**Nasz znak: BZP-S.271.182.28.2017.KB**

**Dotyczy: postępowania prowadzonego w trybie przetargu nieograniczonego na „Przebudowę Szkoły Podstawowej nr 59 przy ul. Dąbskiej 105 w Szczecinie”.**

Zgodnie z art. 38 ust. 2 ustawy z dnia 29 stycznia 2004 r. Prawo zamówień publicznych (tj. Dz. U. z 2017 r., poz. 1579 ze zm.) Zamawiający przekazuje Wykonawcom zestaw pytań nr 9 wraz z odpowiedziami:

Rys. 1. Budowa kasety markizy (rysunek poglądowy)

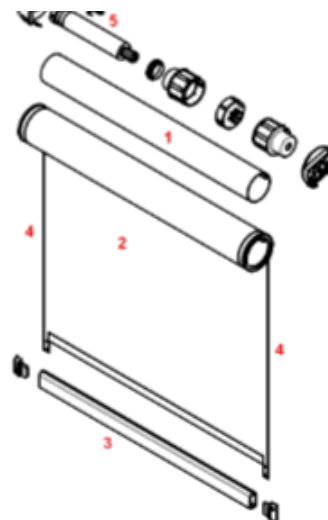
Prosimy o podanie wyrobów referencyjnych dla żaluzji zewnętrznych oraz markiz (min. 3 systemów). Dla markiz prosimy o podanie schematów funkcjonalnych wraz ze specyfikacją składowych urządzeń zasilania poprzez panel słoneczny, sterowania oraz czujników.

- a. Dla markiz zewnętrznych przyjęto markizy mocowane od zewnątrz do ramy okna – przyjęto system umożliwiający całkowite zasłonięcie okien od strony zewnętrznej przy jednoczesnym zapewnieniu przejerności i naświetlenia pomieszczeń na poziomie 6% Wybrano system posiadający autonomiczny napęd i zasilanie solarne oraz czujniki umożliwiające automatyczne zasłonięcie okien w przypadku silnego nasłonecznienia  
NAPIĘCIE ZNAMIONOWE: 12-15VDC  
PRĄD ZNAMIONOWY: 1,4A

Wykonana z profili aluminiowych, ekstrudowanych. Złożona z dwóch części: profil kasety (1), kłapa rewizyjna (2). Markiza solarna wyposażona jest w panel fotowoltaiczny (3) o mocy min. 1,4W oraz w dodatkowy pakiet akumulatorów 12VDC.
